RESOLUCIÓN METROPOLITANA No. S.A.

"Por medio de la cual se da carácter permanente a unas obras"

CM5.04.14760

1. Que en el expediente codificado como CM5.04.14760, están contenidas las diligencias de control y seguimiento ambiental a la sociedad CONSTRUCTORA AMATISTA S.A., con NIT.900.076.882-0, representada legalmente por la señora MARGARITA PINEDA GÓMEZ, con ocasión al proyecto constructivo denominado PAPYRUS DELUXE, ubicado en la calle 16 No. 11 sur -110 del municipio de Medellín.

Figura 17. Red de descarga de aguas lluvias.

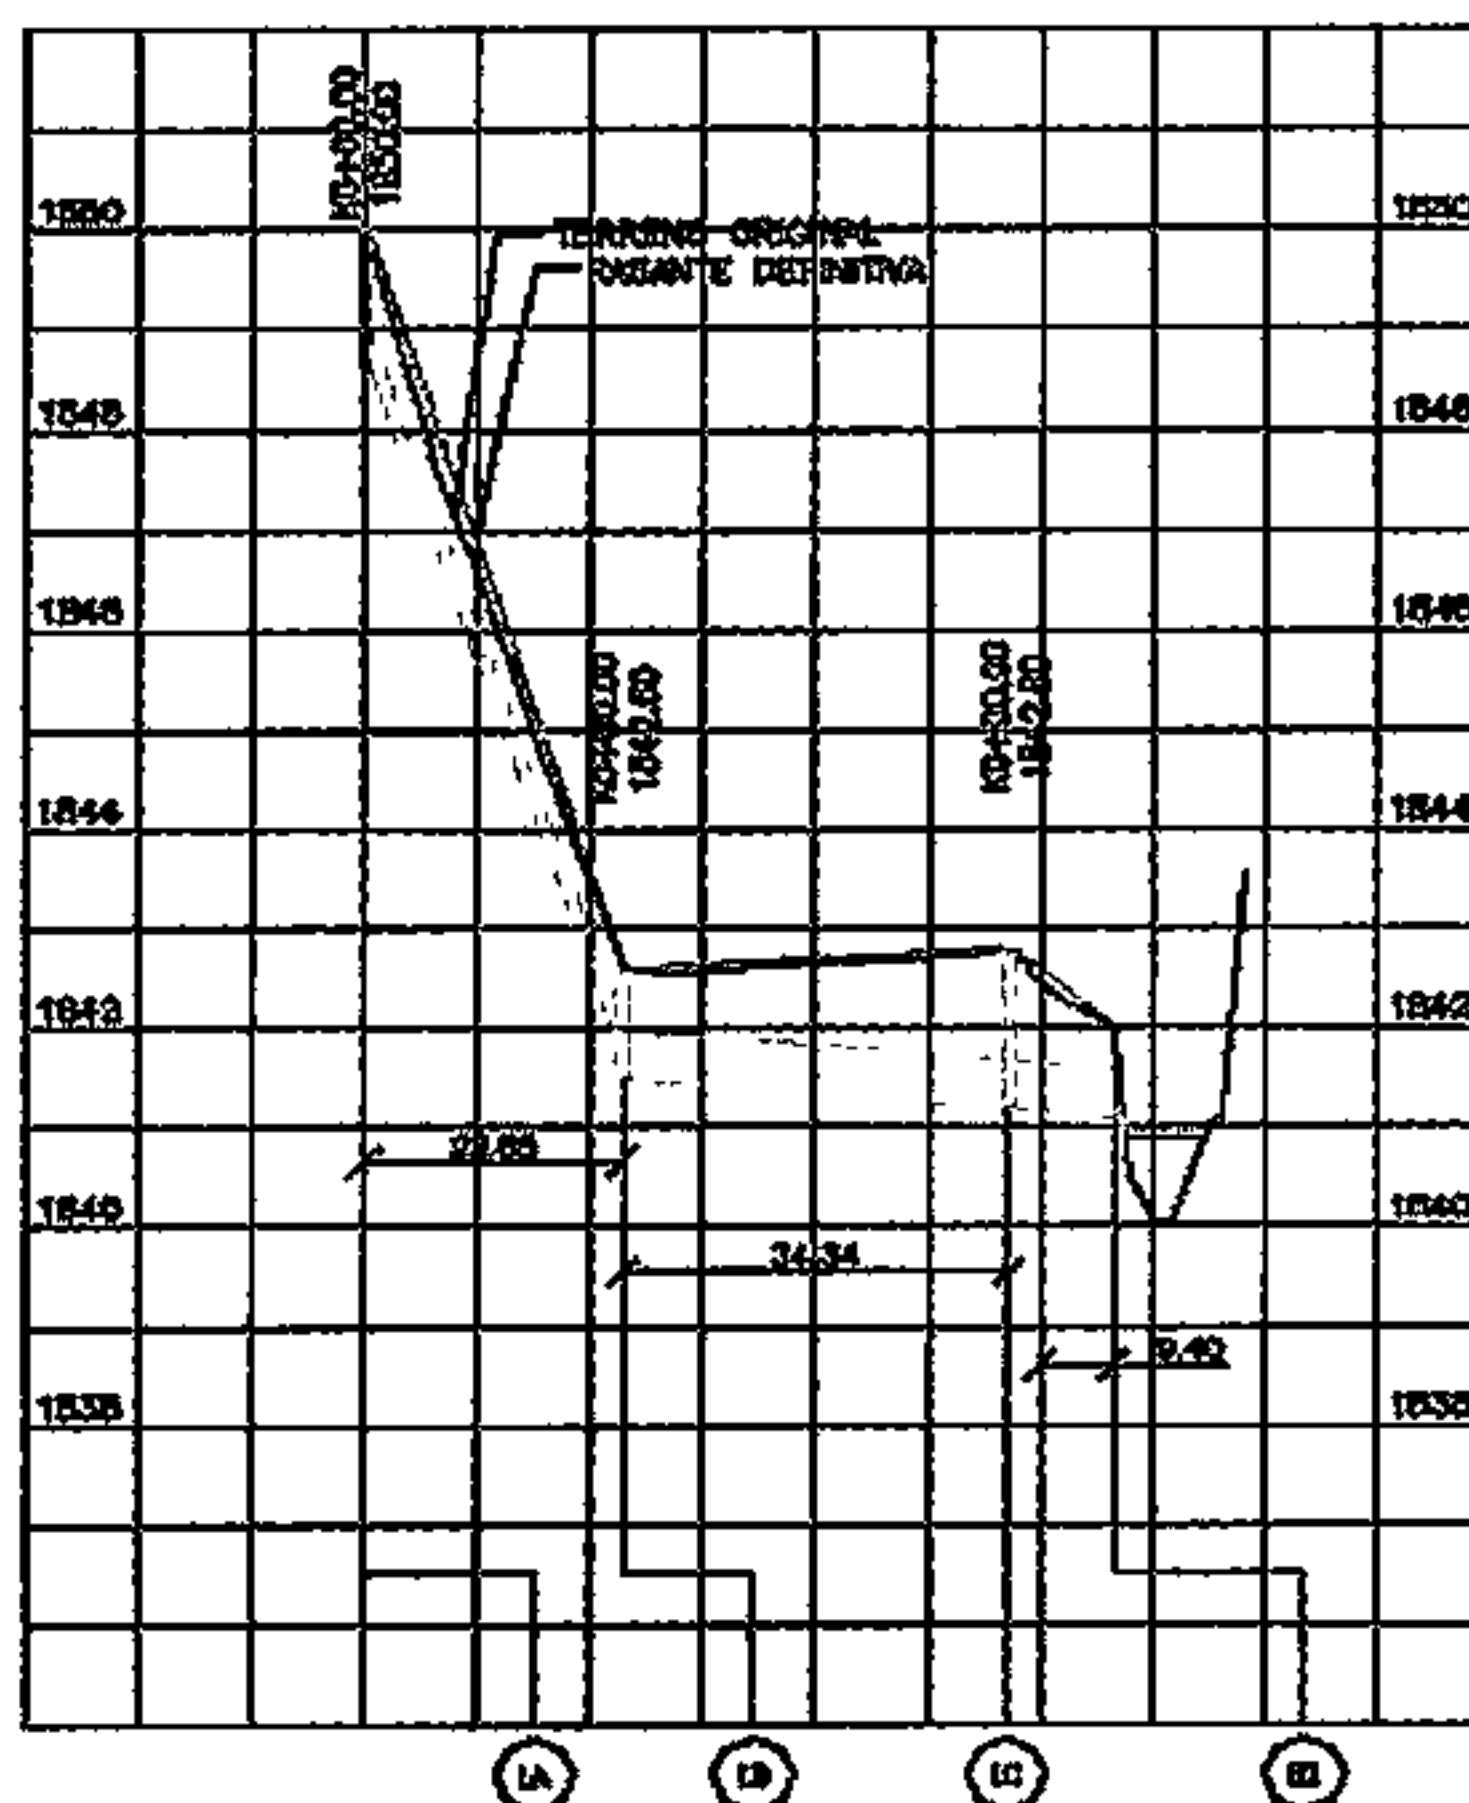
Se retoma el Informe Técnico N° 003959 del 29 de julio de 2014, de donde se puede tomar datos de referencia para este análisis.

Se construyó una descarga de agua lluvia proveniente del proyecto Papyrus Deluxe, sobre la margen derecha de la quebrada San Michel, en las coordenadas 836413.42E y 1176052.23N. Para la inclusión de la descarga localizada en la sección 23 del modelo hidráulico, no se genera alteración de las condiciones hidráulicas en el tramo de estudio. Se observa que la lámina de agua llega hasta la cota 1840.89 msnm y la cota batea de la descarga es la 1841.10 msnm, existiendo borde libre de 0.21 m, lo que garantiza el adecuado funcionamiento.

Adicionalmente, el caudal aportado con la descarga de agua lluvia es de $0,272 \text{ m}^3/\text{s}$, muy inferior al caudal transportado por la quebrada, inclusive para el período de retorno de 2.33 años ($11.522 \text{ m}^3/\text{s}$), lo que representa incremento del 2.36 %, sin generar cambios en el régimen de la quebrada debido a que el área de drenaje hace parte del área de la cuenca de la quebrada San Michel.

Si bien se evidenció en los diseños que la descarga funciona adecuadamente, la misma fue construida con diámetro de 150mm y no de 500mm y es por ello que se requiere el cambio de tubería, de tal manera que se cumpla con las especificaciones de diseño y no se generen afectaciones ambientales a los recursos naturales y la infraestructura.

Respecto al Artículo 1 numeral 2 del Auto No 1951 del 6 de junio de 2018, "Cambiar la tubería de la descarga de aguas lluvias, teniendo en cuenta que en los diseños y estudios se contempló la obra con diámetro de 500mm y se construyó con diámetro de 150mm, de tal manera que se tenga adecuada operación y no se generen afectaciones ambientales a los recursos naturales y la infraestructura."

El usuario presenta registro fotográfico donde se puede apreciar el estado de las obras existentes del sistema de drenaje para aguas lluvias, que comparándolas con el registro fotográfico de la visita realizada el día 08 de junio de 2014, se puede evidenciar el cambio de diámetro de la tubería de la red de drenaje de la unidad residencial Papyrus Deluxe, igualmente se observa el mantenimiento de la obra dando cumplimiento al Artículo 1 numeral 3 del respectivo acto administrativo.

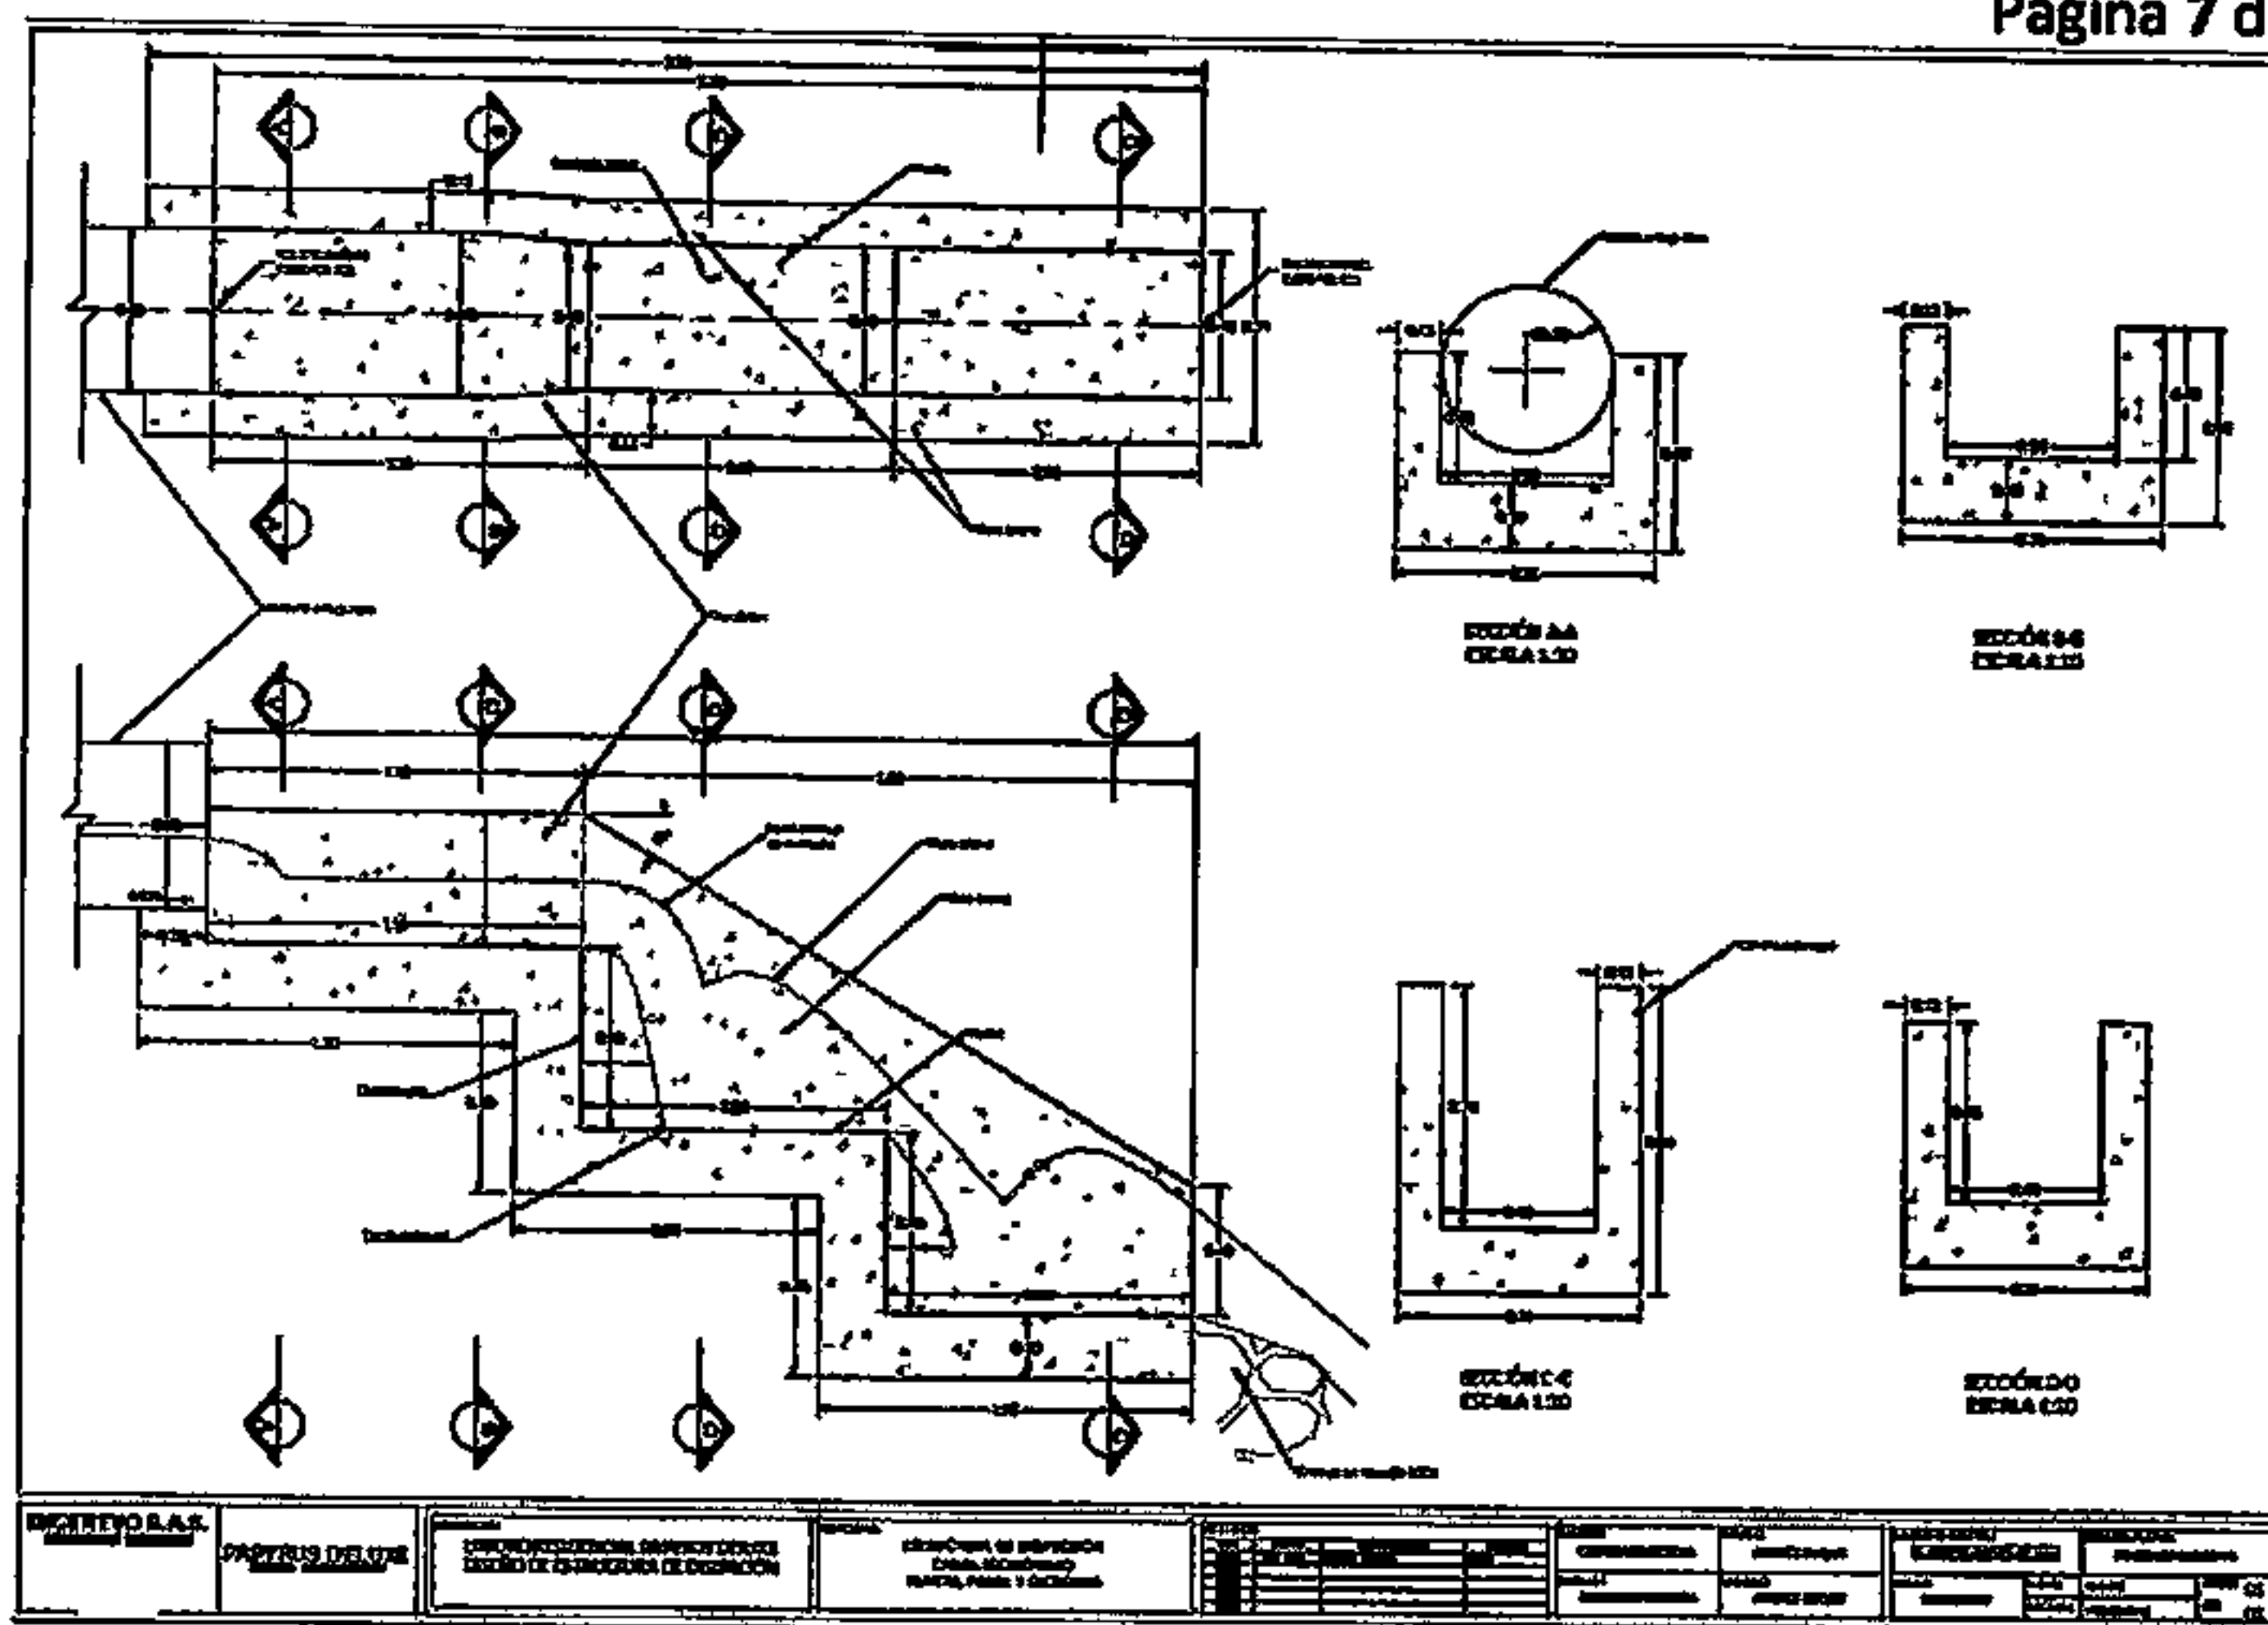
El diseño del canal escalonado se consideró con un caudal para un periodo de retorno equivalente a 10 años, tal como lo recomienda el INVÍAS en su manual de drenaje, para la estimación de obras de este tipo.

El sistema de drenaje en esta zona de la unidad, está compuesto por medio de una cuneta perimetral que recoge las aguas de escorrentía, las conduce hasta el paso por una tubería de 500 mm de diámetro, que finalmente descarga en la estructura de disipación tipo canal escalonado, que entrega el caudal a la quebrada San Michel.

Se espera que el canal escalonado tenga un funcionamiento eficiente para el manejo del agua de escorrentía, con capacidad para evacuar eventos con periodos de retorno de hasta 10 años, con capacidad de disipación de energía de hasta el 59%.

Canal escalonado.

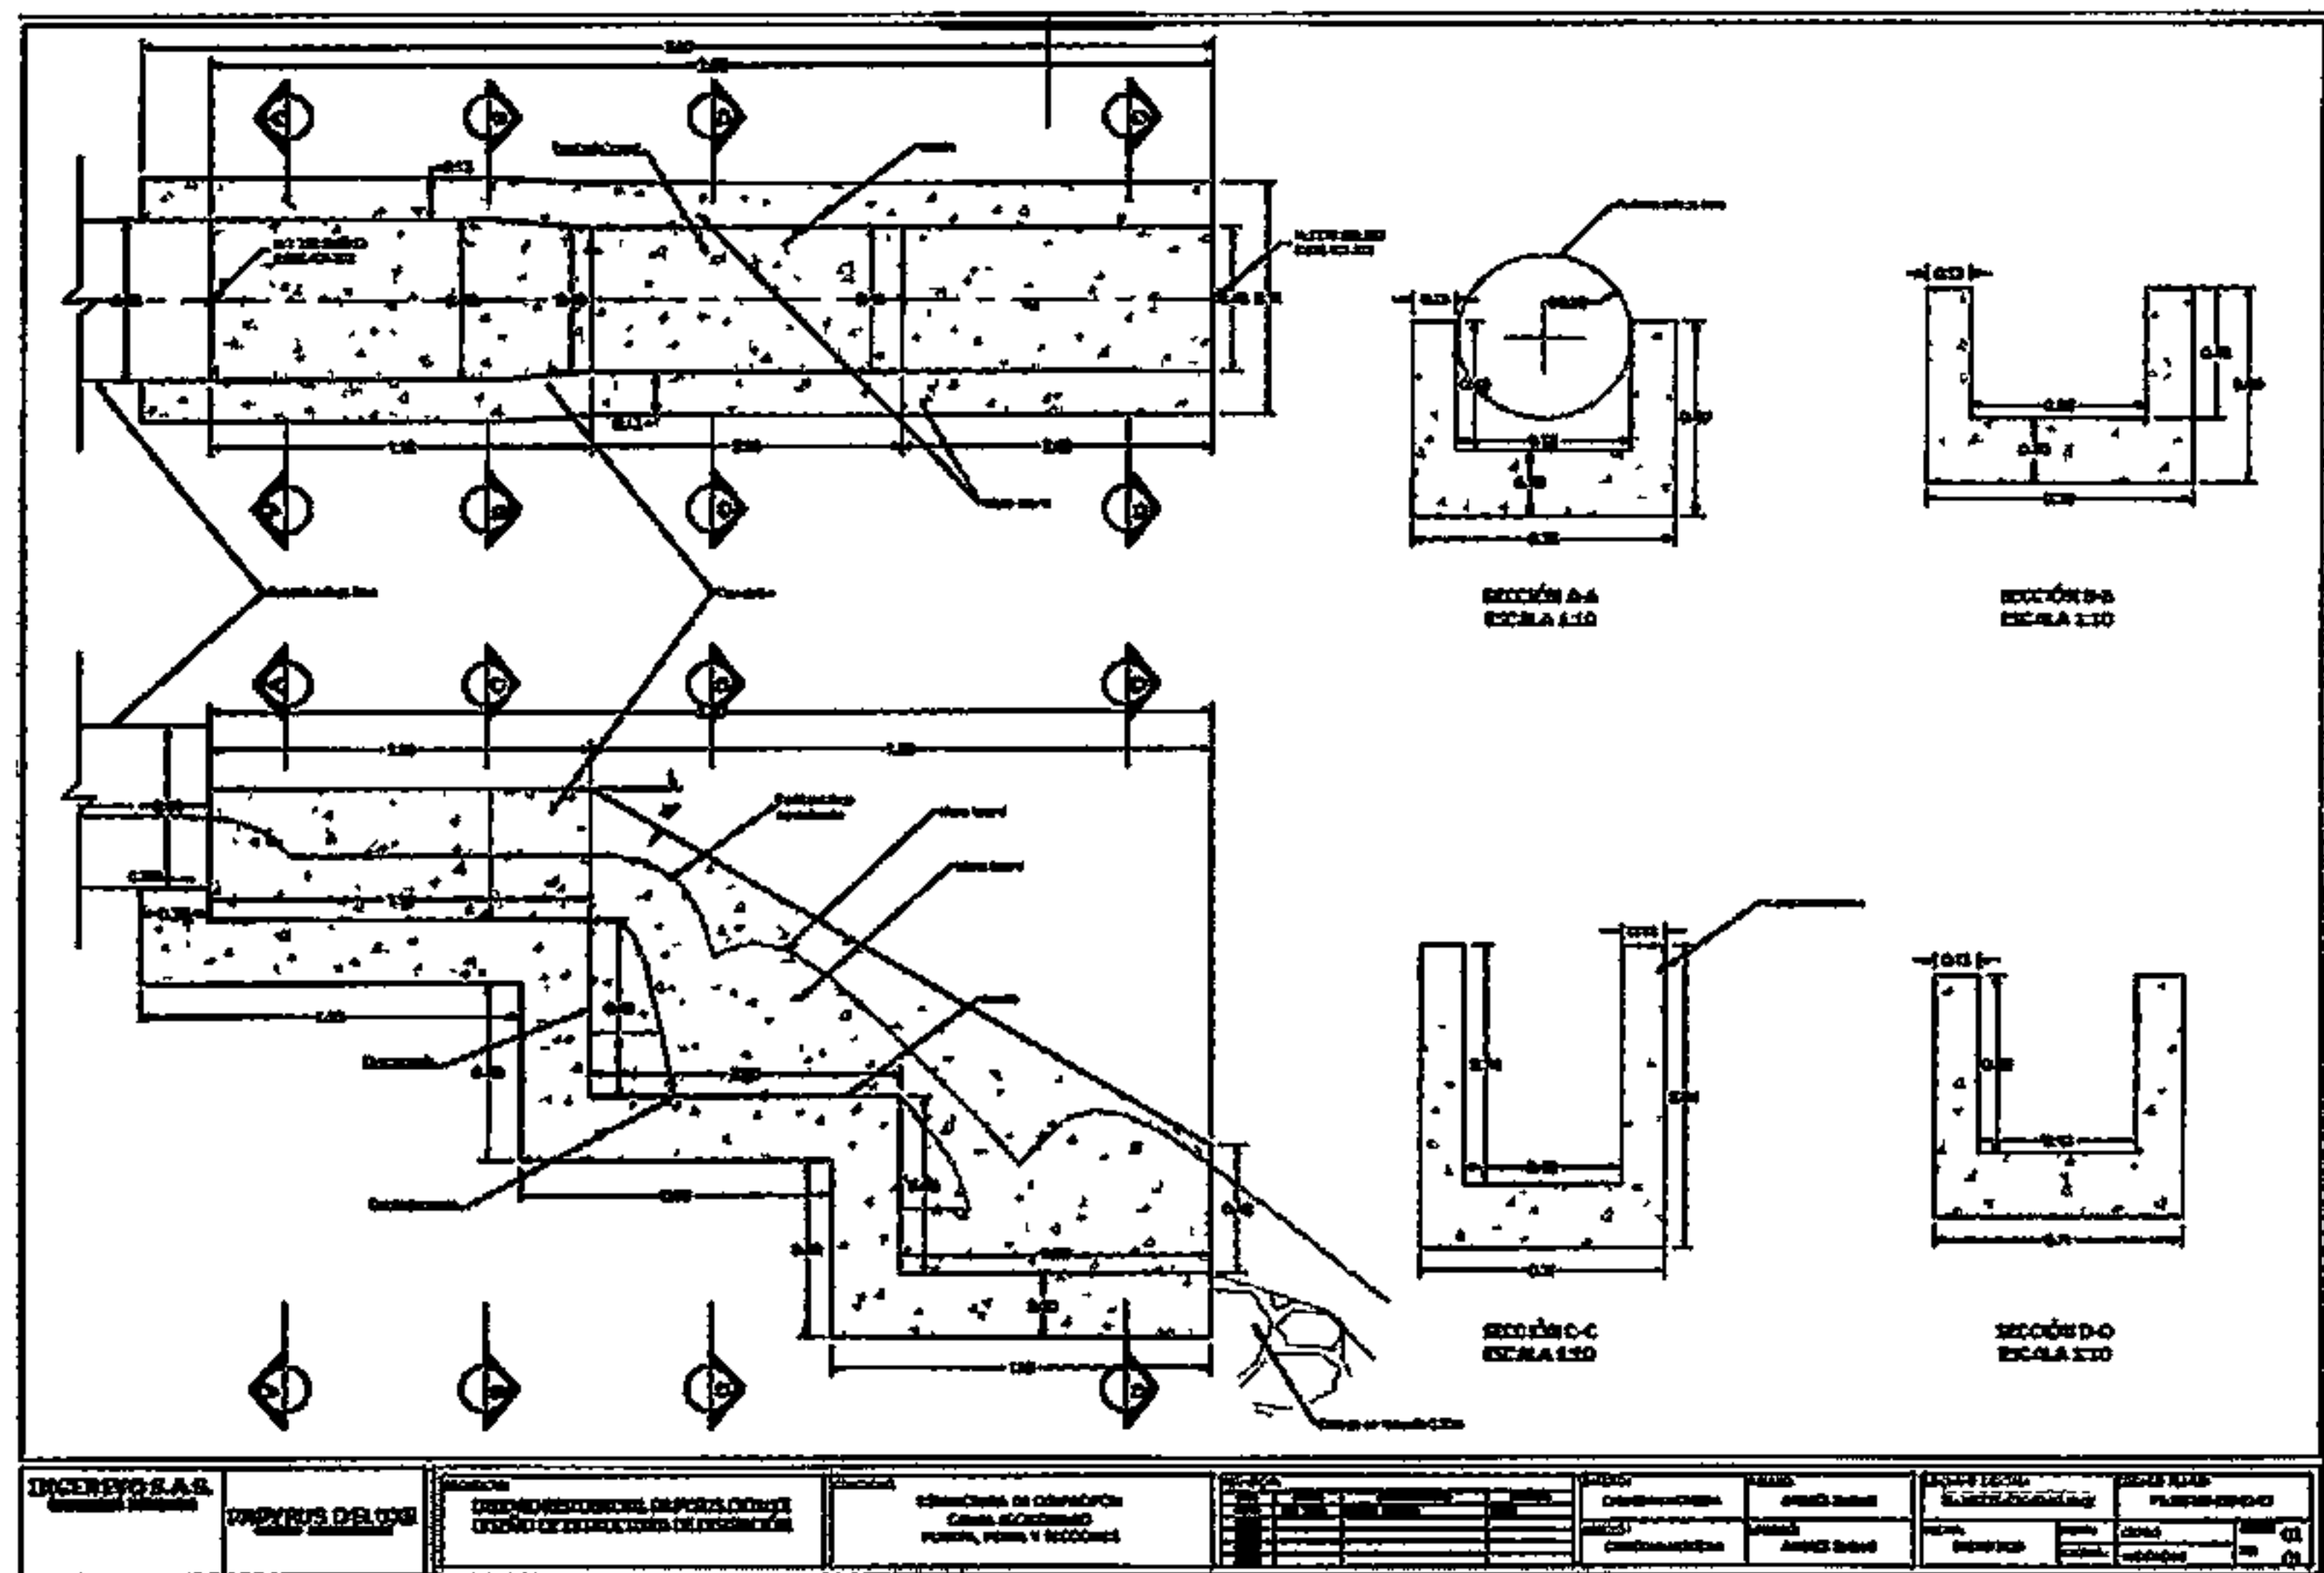
Complementando al análisis de la información, el estudio hidráulico, se encontró bien realizado y calculado mediante metodologías conocidas, presentando resultados

satisfactorios y coherentes, por lo cual se acepta el diseño realizado, así como las obras requeridas, se realiza una descripción de la obra construida que corresponde a la descarga de aguas lluvias del proyecto Papyrus Deluxe y su canal de entrega a la quebrada San Michel, a la altura de las coordenadas 836413.42E y 1176052.23N, y cuyas especificaciones se presentan en la siguiente tabla:

A través de la comunicación oficial recibida con código N°.003138 del 30 de enero de 2019, la Sociedad CONSTRUCTORA AMATISTA S.A., da cumplimiento a los requerimientos impuestos a través del Auto con radicado 001951 del 06 de junio de 2018 y se aclara que el estudio hidráulico, se encontró bien realizado y calculado mediante metodologías conocidas, presentando resultados satisfactorios y coherentes, por lo cual se acepta el diseño realizado, así como las obras requeridas.
